Oggetto: Valutazione di Impatto Ambientale dell'Impianto di Valorizzazione Energetica di CSS da realizzarsi presso la Centrale Termoelettrica esistente di San Filippo del Mela (Codice procedura ID_VIP: 3127) - OSSERVAZIONI alle INTEGRAZIONI

OSSERVAZIONI alle INTEGRAZIONI relative al progetto dell'Impianto di Valorizzazione Energetica di CSS da realizzarsi presso la CTE esistente di San Filippo del Mela

Riportiamo in particolare la Fig.4 dell'Adeguamento del PRGR, corrispondente ad uno scenario in cui la R.D. raggiunga gli obiettivi di legge del 65%:

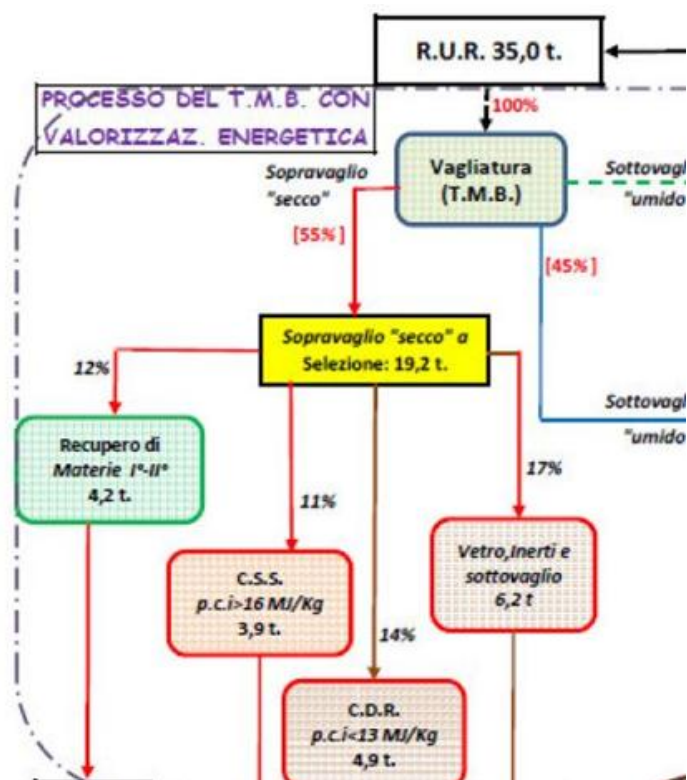
Come si può notare, la prevista produzione del cosiddetto CDR (ovvero del CSS-rifiuto) sarebbe del 4,9% in peso sugli RSU, corrispondente al 14% del RUR.

Prendendo come riferimento i dati ISPRA 2014 sulla produzione annua di RSU in Sicilia (2.342.220 t), tale frazione corrisponde a circa 115 mila t/a: una cifra assolutamente insufficiente ad alimentare l'impianto proposto.

Peraltro c'è da dire che non tutta la frazione combustibile così individuata rientrerebbe nelle classi di CSS idonee ad alimentare l'impianto, quindi la quantità disponibile sarebbe ancora inferiore.

Come abbiamo visto, la pianificazione regionale specifica prevede una produzione di CSS-rifiuto non superiore al 13-14% rispetto al RUR in ingresso negli impianti TMB: altro che 75-90%!"
